ÅLANDS LAGTING

TILLGÄNGLIGHETSINVENTERING OCH ÅTGÄRDSFÖRSLAG

FÖRHANDSKOPIA - 2014-12-15

VÅNING 5

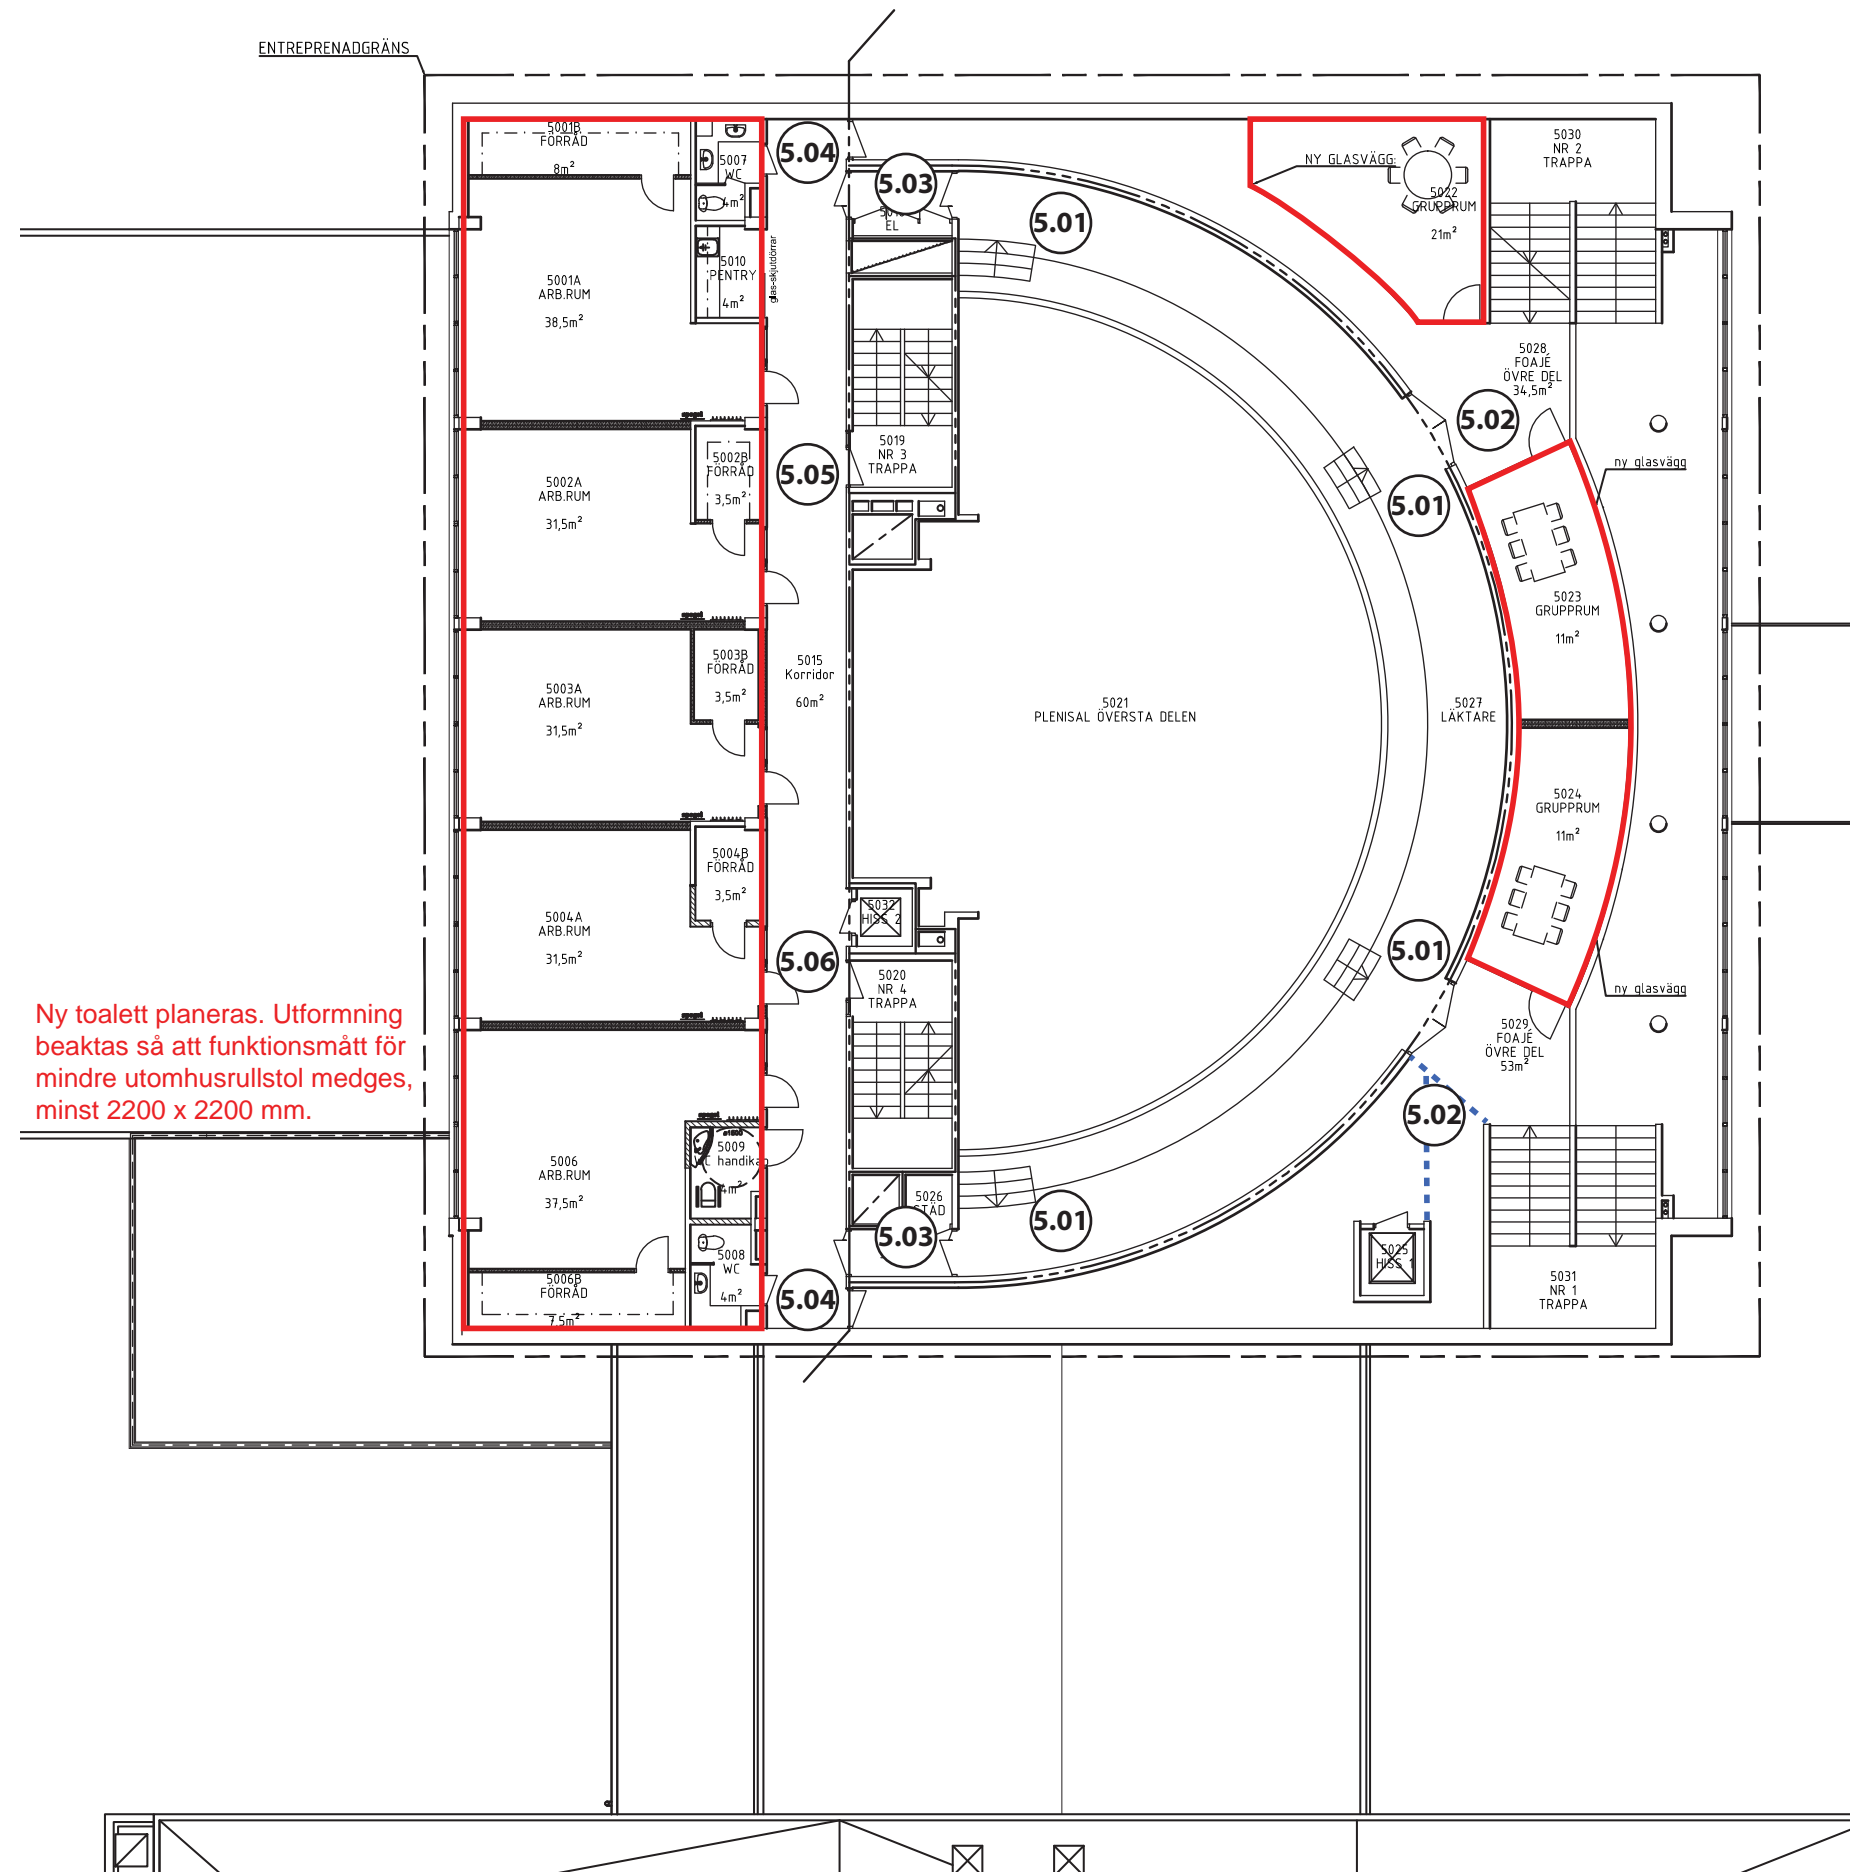
Trappor saknar kontrastmarkering och handledare.

Pardörrar uppställda på magnet. Tröskel något hög.

Rum	Pos.	Brist	Åtgärd	Prio.
5021 Plenisal Översta delen 5027 Läktare	5.01	Invändiga trappor saknar kontrastmarkering och handledare. Ark Platser för person med rullstol redovisas ej. Ark	Trappa kompletteras med kontrastmarkering och balansstöd samt handledare på vägg (se bilaga 1 och 3). Omfattning rullstolsplatser bör utredas.	1 2/3
	5.02	Pardörrar mot Foajé uppställda på magnet. Tröskel något hög (totalt 12+20 mm).	Tröskel åtgärdas.	1
	5.03	Utrymningsdörrar mot passage 5016 (5017). Tröskel 25-30 mm hög, ej avfasad.	Brandsäkerhetsfråga.	3
5029 Foajé Övre del	5.04	Dörr mot Korridor 5015. Uppställd på magnet. Smal passage och funktionsyta insida dörr. Betjäningssyta obefintlig.	Kompletteras med automatik vid behov.	4
5015 Korridor	5.05	Utrymningsdörr till Trappa 3 relativt lätt.	Brandsäkerhetsfråga.	3
	5.06	Utrymningsdörr till Trappa 4 uppställd på magnet.	Brandsäkerhetsfråga.	3

5.03
Hög tröskel, ej avfasad.

5.04
Dörr uppställd på magnet. Betjäningssyta saknas.

5.05
Utrymningsdörr relativt lätt.

5.06
Utrymningsdörr uppställd på magnet.

VÅNING 6

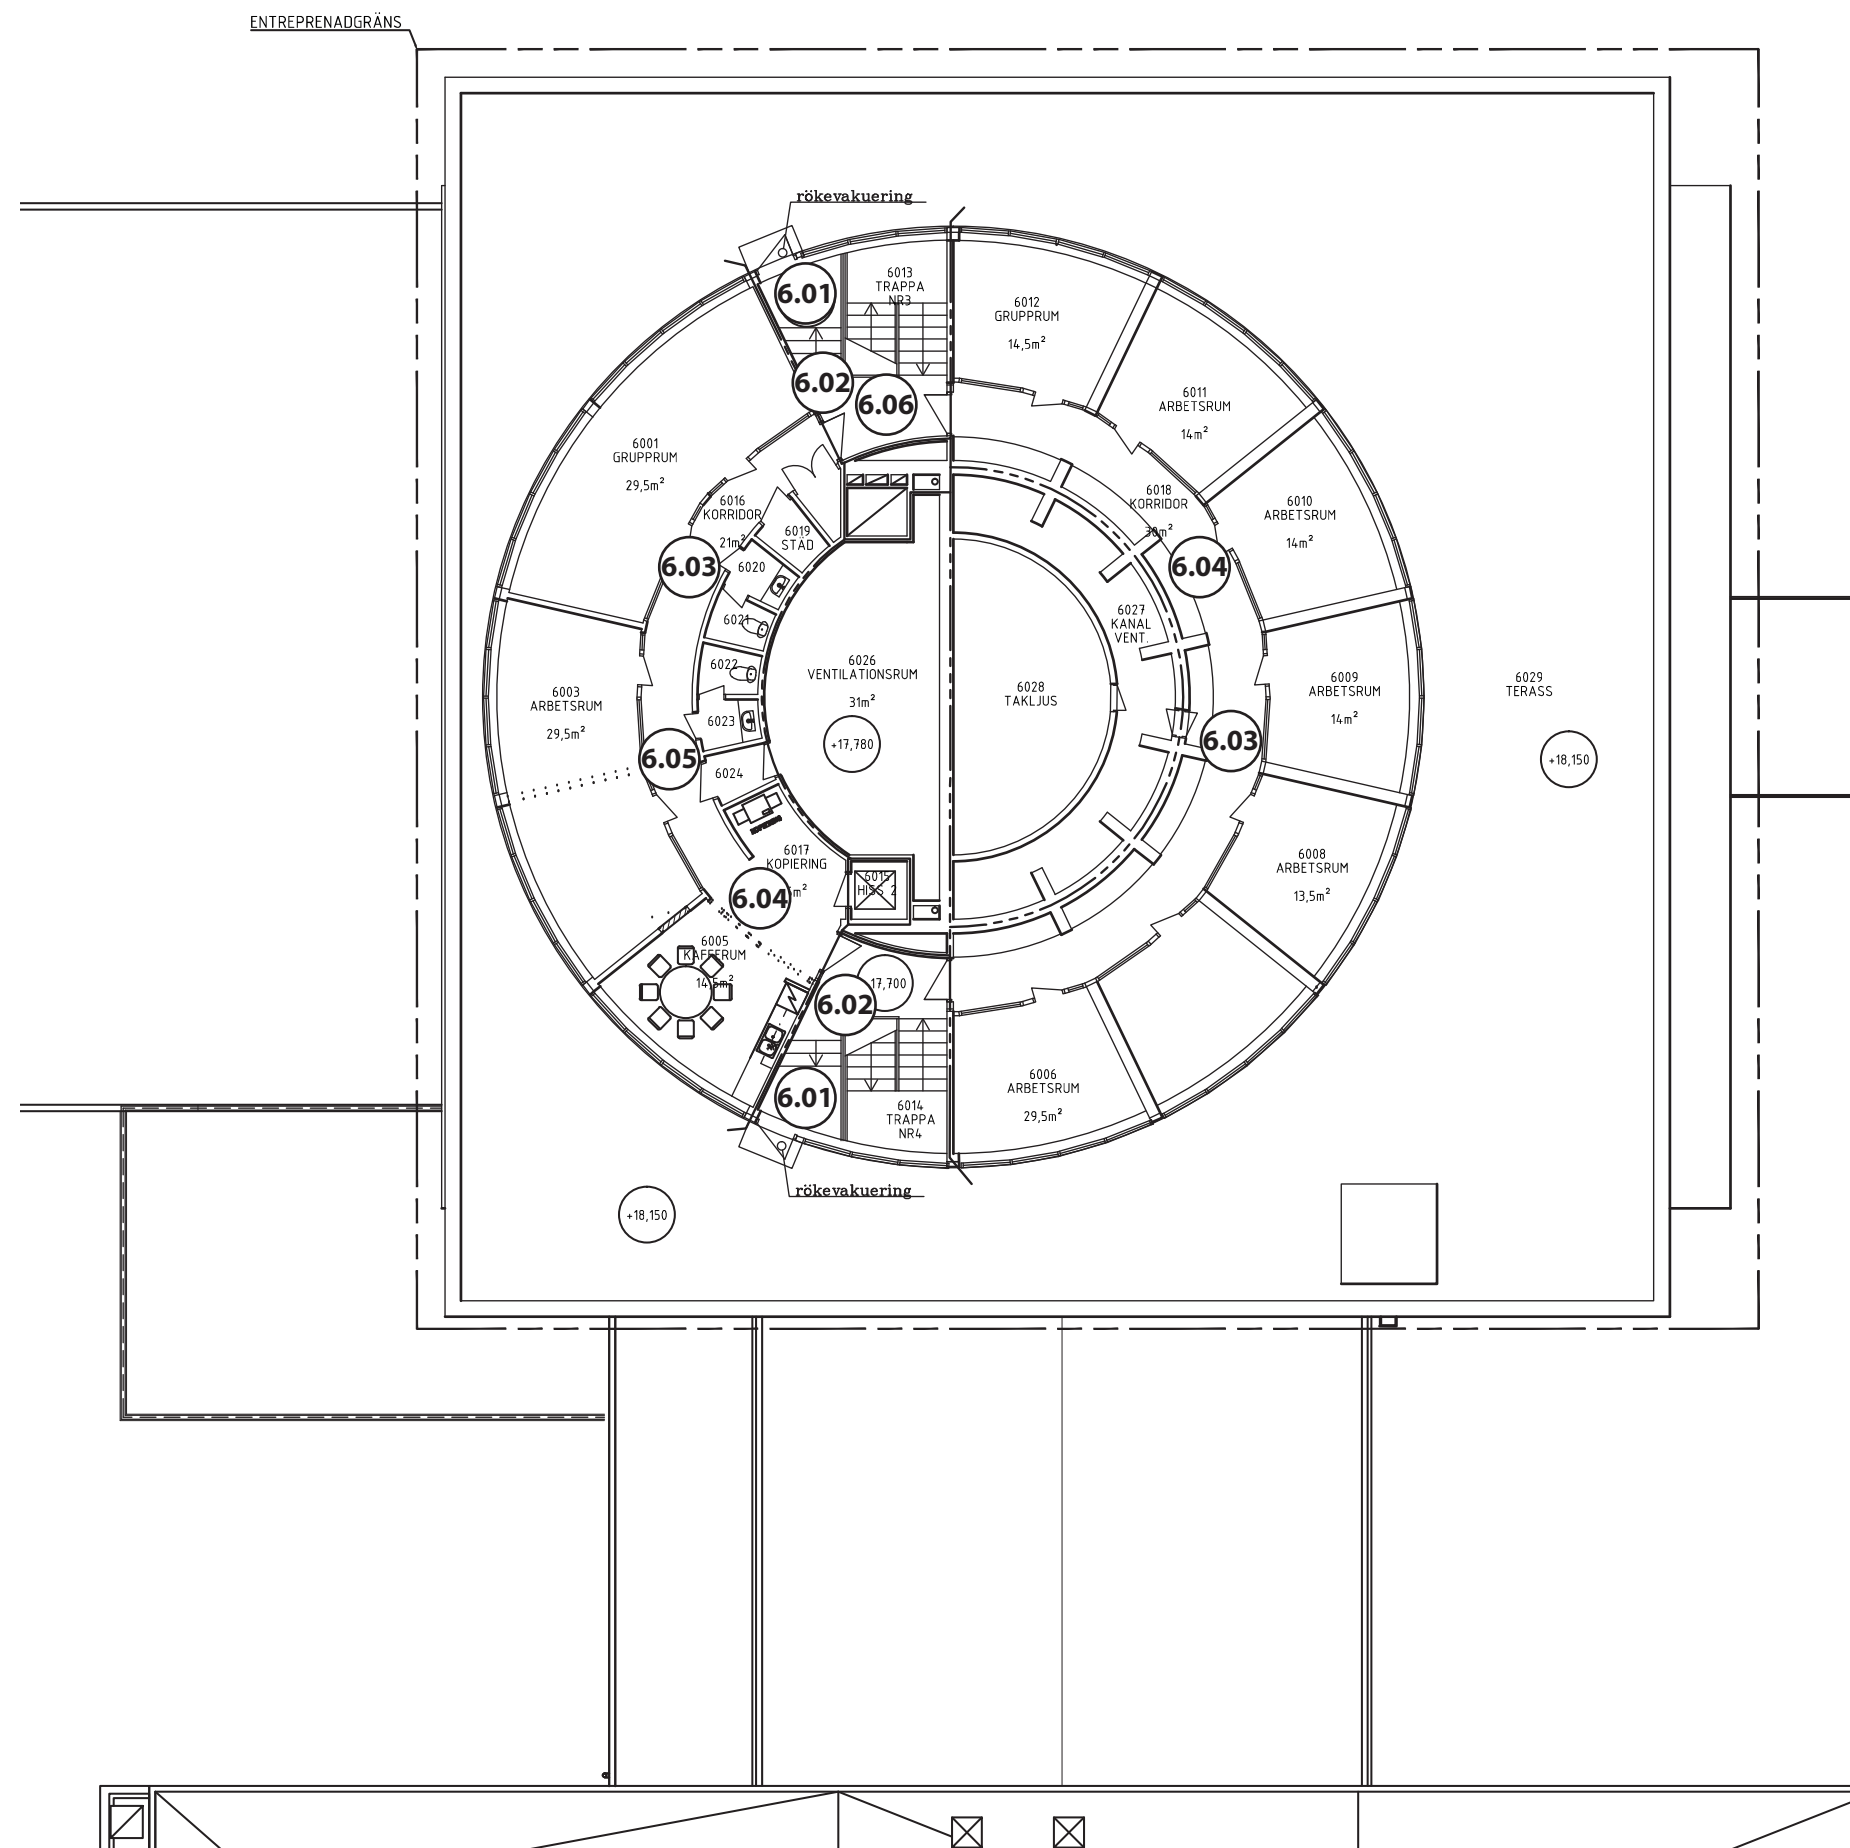
6.01 6.02
Terrass ej tillgänglig. Hög nivåskillnad tröskel terrassdörr. Trappa saknar tydlig kontrastmarkering.

6.03 6.04
Breddmått 1380 mm. Belysningsarmaturer på vägg bländar och reflexer i blankt undertak.

Rum	Pos.	Brist	Åtgärd	Prio.
Utgångar till takterrass	6.01	Terrassdörrar. Nivåskillnad vid trösklar ca 150 mm både in- och utsida. Lågt i dörren (ca 1700 mm). Terrass ej tillgänglig, nås via trappa. På vilplan i nivå med terrass lågt i tak (ca 1950 mm).	Svårt att åtgärda på grund av byggnadens tekniska förutsättningar. Då man har guidade turer med t.ex. skolklasser skulle möjligtvis en utgång till terrassen göras tillgänglig med lyftanordning men då måste man klara av att ta sig upp via hiss 2.	3/4

6.02	Ljushetskontrast mellan trappa och vilplan understiger 0.40 enl. NCS.	Ytskikt på trapporna kommer att bytas ut vid planerade renovering. Kontrastmarkering beaktas samt ljushetskontrast på minst 0.40 enl. NCS (se bilaga 1).	1
6016 Korridor 6018 Korridor	6.03	Breddmått 1380 mm, medger ej vändning 180° med rullstol.	Arbetslokaler.	4

6.04	Belysningsarmaturer på vägg starka, bländande och reflexer i blankt undertak.	Åtgärdas vid behov.	4
	6.05	Fristående föremål i korridor.	Fristående föremål flyttas från gångytan.	4
Trappa 3	6.06	Dörrar uppställda på magnet. Tungas dörrar vid brandfara.	Brandsäkerhetsfråga.	3

Breddmått 1380 mm. Belysningsarmaturer på vägg bländar och reflexer i blankt undertak.
Fristående föremål i korridor.

Dörr uppställd på magnet. Dörrförsedd med dörrstängare.
